## PONT JEAN-JACQUES BOSC ET SES RACCORDEMENTS À BORDEAUX, BÈGLES ET FLOIRAC

### DOSSIER D'ENQUETE PRÉALABLE À LA DÉCLARATION D'UTILITÉ PUBLIQUE

**Document 2 bis - Pièce F : Avis requis (avis de l'Autorité Environnementale, mémoire en réponse du Maître d'Ouvrage, avis de l'ARS, du SAGE Estuaire de la Gironde et Milieux Associés, et du Grand Port Maritime de Bordeaux)**

## Avis délibéré de l'Autorité environnementale sur le pont Jean-Jacques Bosc et ses raccordements, à Bordeaux (33)

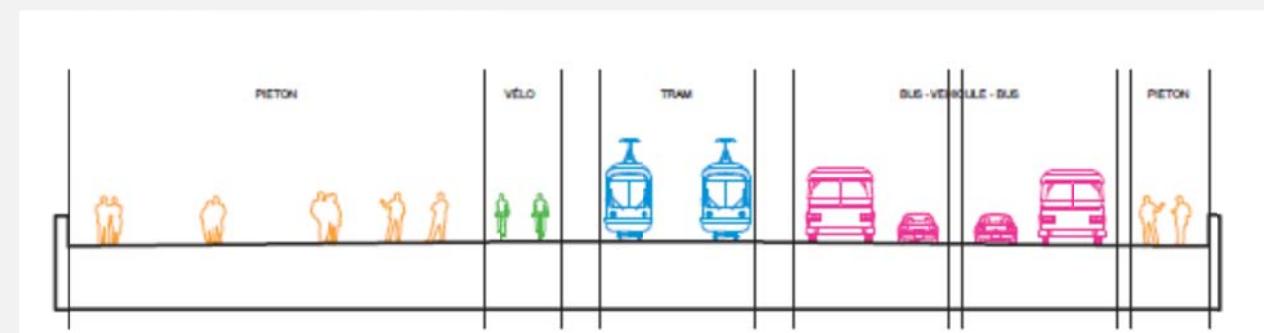
L'Ae recommande d'expliquer la cohérence entre la stratégie métropolitaine pour la mobilité et le projet proposé.

Le futur Pont Jean Jacques Bosc s'intègre dans la stratégie mobilité de la Métropole puisqu'il offre une nouvelle liaison particulièrement performante pour les modes doux et les transports en commun. A vélo, il ne faudra ainsi que 9 minutes pour rejoindre la Grande Salle de spectacle depuis la barrière de Bègles alors qu'il faut aujourd'hui 23 minutes. Le bus à haut niveau de service (BHNS) qui l'empruntera offrira de même des possibilités d'accès à la gare Saint Jean, au centre-ville et, plus généralement, à l'ensemble de l'agglomération grâce aux très nombreuses connexions avec le réseau structurant.

Champs de vitesses - Configuration : tempête 1999 + 20 cm à marée montante

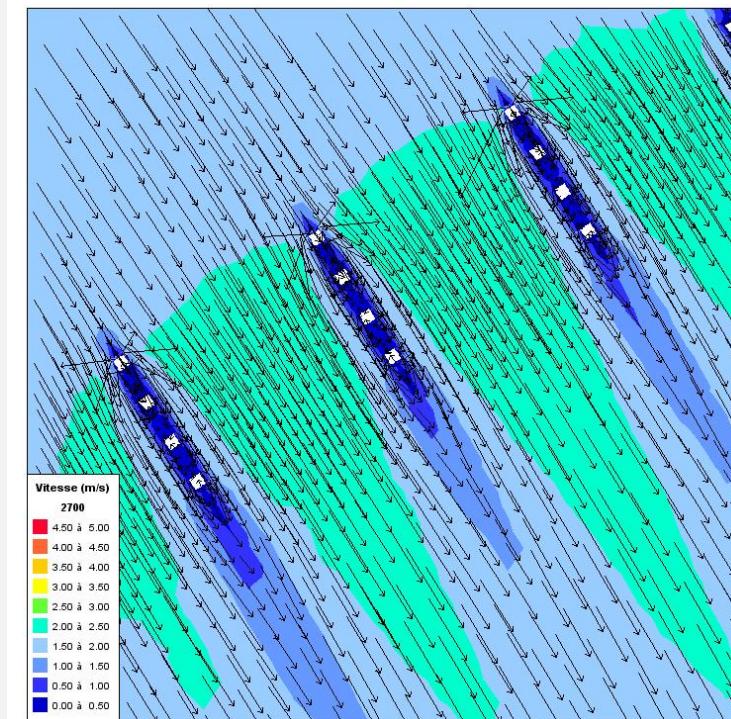
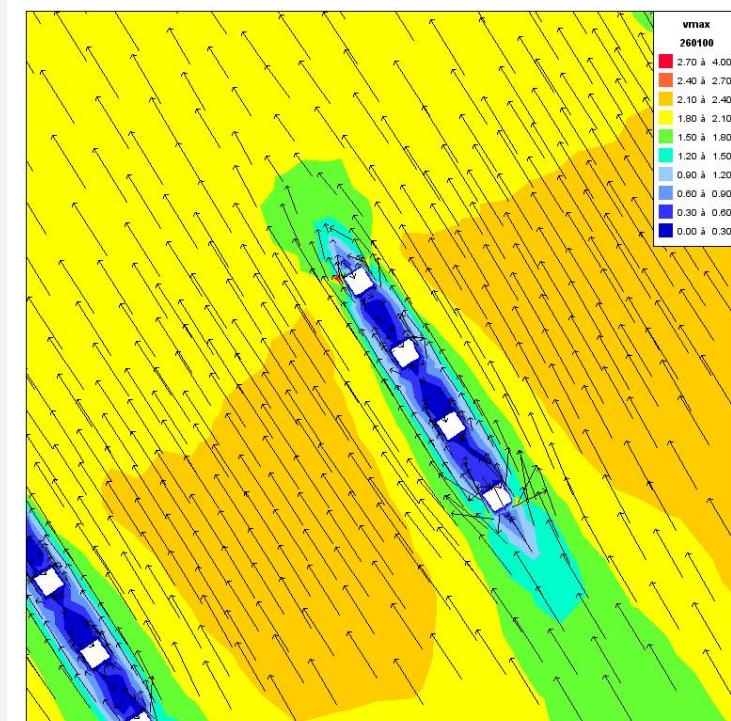
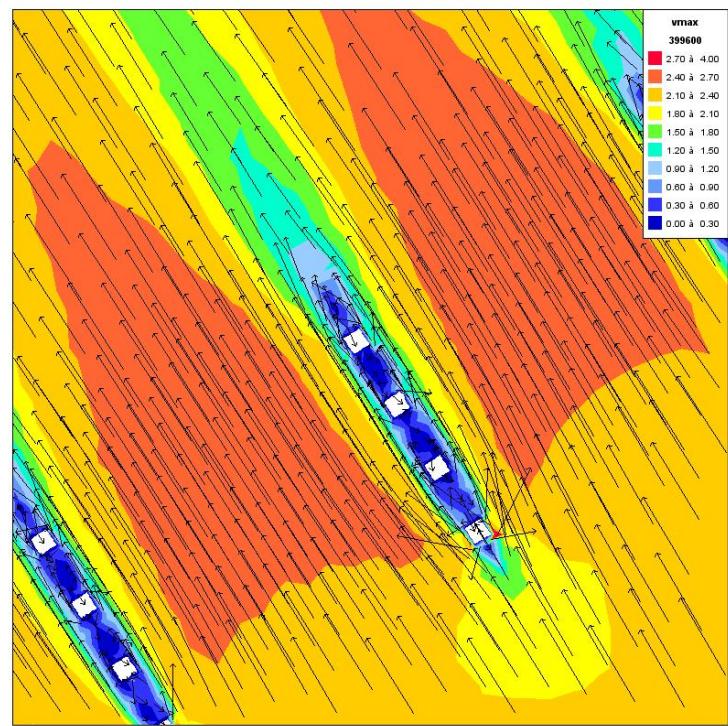
L'Ae recommande au maître d'ouvrage de compléter la présentation de ses analyses hydrauliques par les éléments qui montreraient que celles-ci sont suffisantes pour assurer l'absence de modification significative des fonds alluvionnaires de la Garonne induite par l'ouvrage et l'absence d'effet de ces modifications sur les écosystèmes du fleuve. À défaut d'une telle preuve, les études devraient être complétées en conséquence, y compris par une modélisation physique à fonds mobiles et une étude de l'évolution de l'écosystème fluvial sous cette éventuelle influence.

Pour répondre à l'avis de l'Autorité environnementale les études hydrauliques, fournies au dossier des études d'impact, sont ci-après rappelées et complétées :

Aux abords des fûts-colonnes des piles, des vitesses maximales de 4 m/s sont calculées ponctuellement. De plus, comme le montre les figures donnant les vecteurs vitesses au droit des piles, les écoulements sont très déstructurés autour des fûts (tourbillons, vitesses dans toutes les directions, survitesses ponctuelles, décollement, etc.).

Du fait de l'inversion du sens du courant par influence maritime du régime d'écoulement de la Garonne, les fûts-colonnes des piles situées à l'amont et à l'aval sont concernées par l'apparition de ces phénomènes de perturbations.

Extrait de la carte « réseau amélioré 2019-2022 » du contrat de concession de TBM

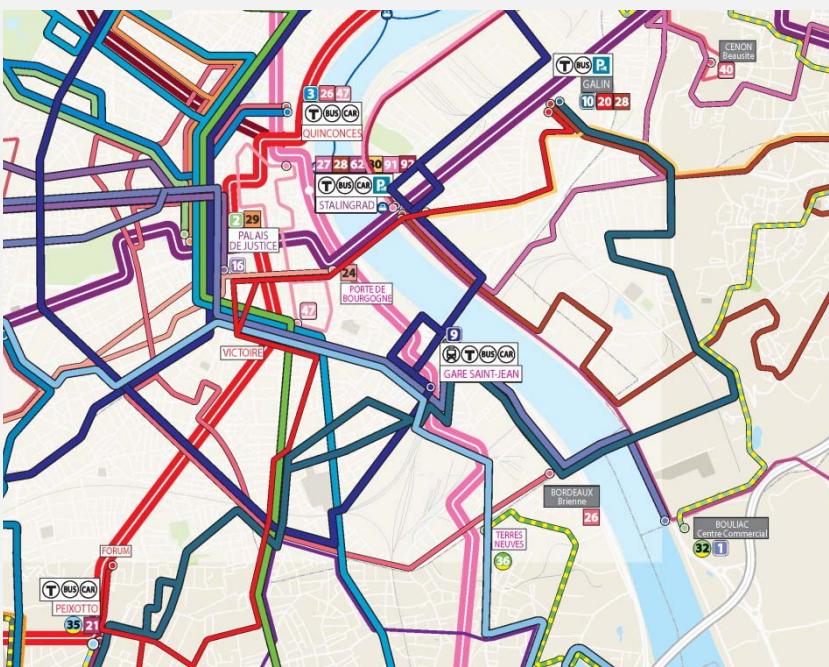
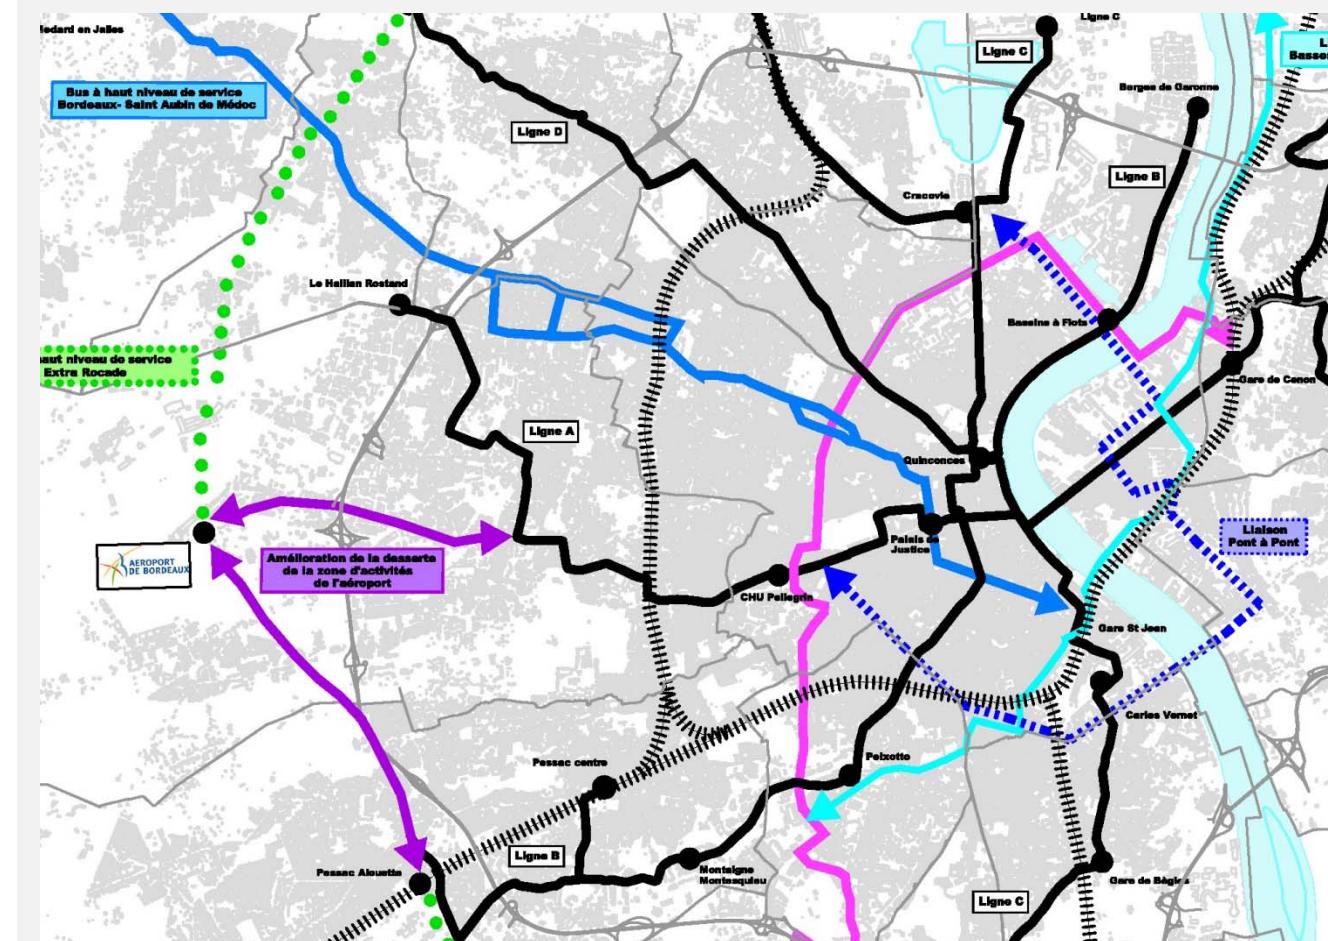
L'Ae recommande au maître d'ouvrage :

- d'expliquer s'il prévoit de remplir son objectif initial d'accueillir un transport en commun en site propre (TCSP) dès l'ouverture du pont, et, sinon, de préciser s'il maintient cet objectif à plus long terme,
- de préciser de façon plus générale comment les lignes de transports en commun empruntant le pont pourront évoluer à plus long terme, quels aménagements principaux seraient à prévoir dans les différentes hypothèses, et quels seraient les effets attendus de tels projets sur les parts modales,
- de vérifier la cohérence entre la perspective de création d'une ligne de TCSP sur le boulevard Jean-Jacques Bosc et le dimensionnement des voiries du projet destinées aux véhicules particuliers.

De plus, conformément au bilan de la concertation menée sur le projet de Bus à Haut Niveau de Service entre Bordeaux et Saint Aubin du Médoc, il est indiqué que dès l'ouverture du pont, la nouvelle ligne de BHNS, desservant notamment le centre ville de Bordeaux et la gare, pourra rejoindre la nouvelle salle de spectacle à Floirac en empruntant la plateforme TCSP du pont.

A moyen terme, conformément au schéma directeur opérationnel des déplacements métropolitains (SDODM), approuvé avec la stratégie métropolitaine pour les mobilités de Bordeaux Métropole le 22 janvier 2016, le nouveau pont accueillera notamment la liaison pont à pont, reliant Cracovie et le stade Matmut-Atlantique à la barrière Saint-Augustin par la rive droite et utilisant une portion des boulevards en rive gauche. Le pont est ainsi conçu pour pouvoir accueillir cette liaison structurante, quel que soit son mode.

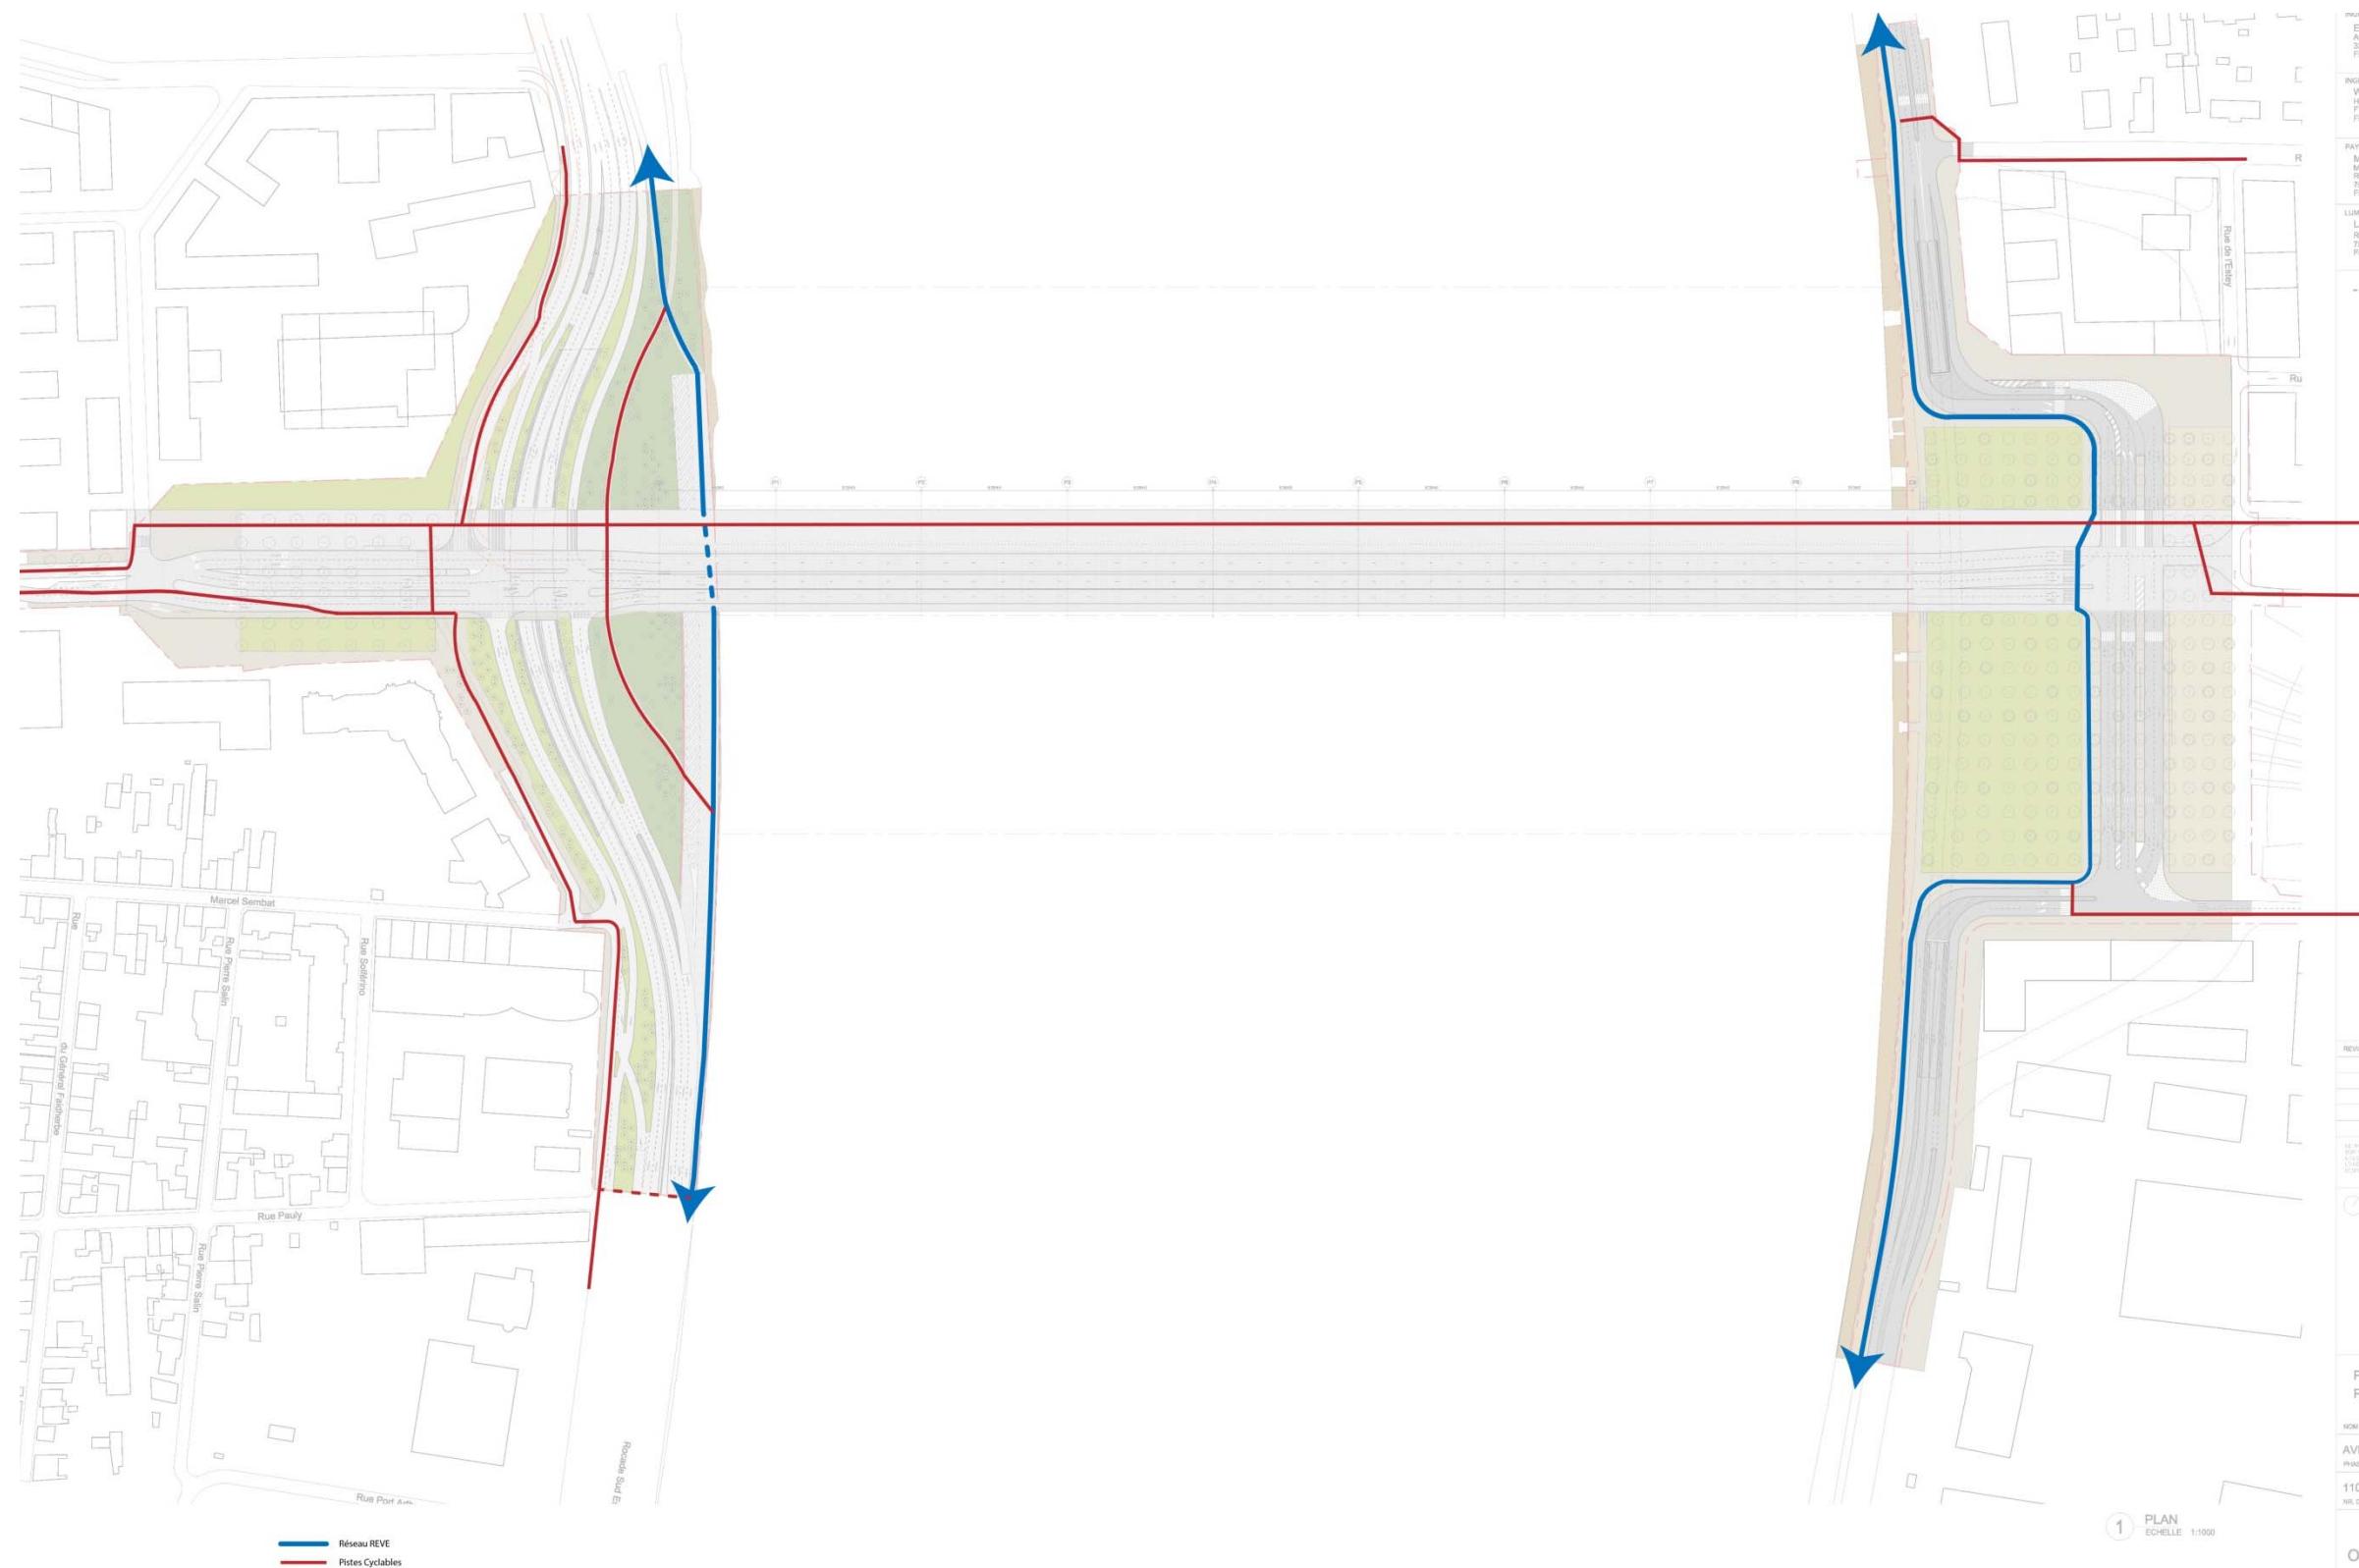
L'Ae recommande de renforcer la partie de la présentation du projet consacrée à la marche et au vélo, en détaillant notamment comment ces circulations pourront se diffuser efficacement dans la ville de part et d'autre depuis le pont, et comment en sera assurée la meilleure attractivité, en cohérence avec les objectifs annoncés du projet.

Ces deux derniers itinéraires s'inscrivent pleinement dans la création d'un réseau REVE (REseau Vélo Express), itinéraires destinés à des cyclistes qui parcourent bi-quotidiennement des distances à des vitesses supérieures à la moyenne constatée sur l'agglomération (réseau REVE représenté en bleu sur le plan qui suit).

Ces éléments relatifs aux circulations cyclistes ont été détaillés dans les phases d'études ultérieures au dépôt du dossier d'enquête publique, et sont fournis à titre de compléments conformément aux recommandations de l'Autorité Environnementale. Le plan correspondant est fourni page suivante, avec sur fond coloré les aménagements neufs prévus dans le cadre des travaux, et sur fond blanc leur connexion pour diffusion des circulations au-delà des limites de l'opération.
